■津波シミュレーションの誤りのお詫びと差し替えのお願い

第3回検討会の資料5や「地区復興まちづくり計画（素案）」でお示ししていた津波シミュレーションは、条件設定が「更なる地盤沈下を考慮した」ものとなっており、県が示した条件「更なる地盤沈下を考慮しない」シミュレーション結果とは異なるものとなっていました。

●復興まちづくりの前提条件を踏まえた津波シミュレーション

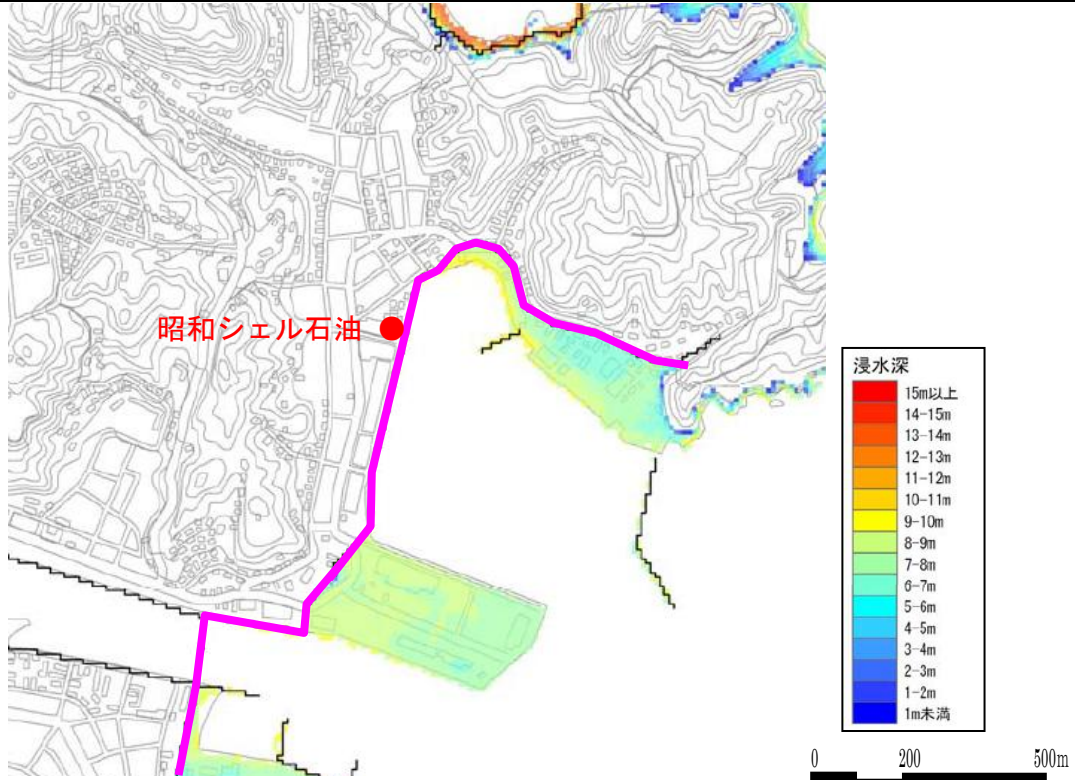
第3回検討会資料5、素案に掲載していたもの

●津波シミュレーションの条件

- ・県が決定した防潮堤が整備されている
- ・東日本大震災が発生した当時の潮位、および津波高
- ・東日本大震災による地盤が沈下した状態での地盤高とし、更なる地盤沈下は考慮しない。
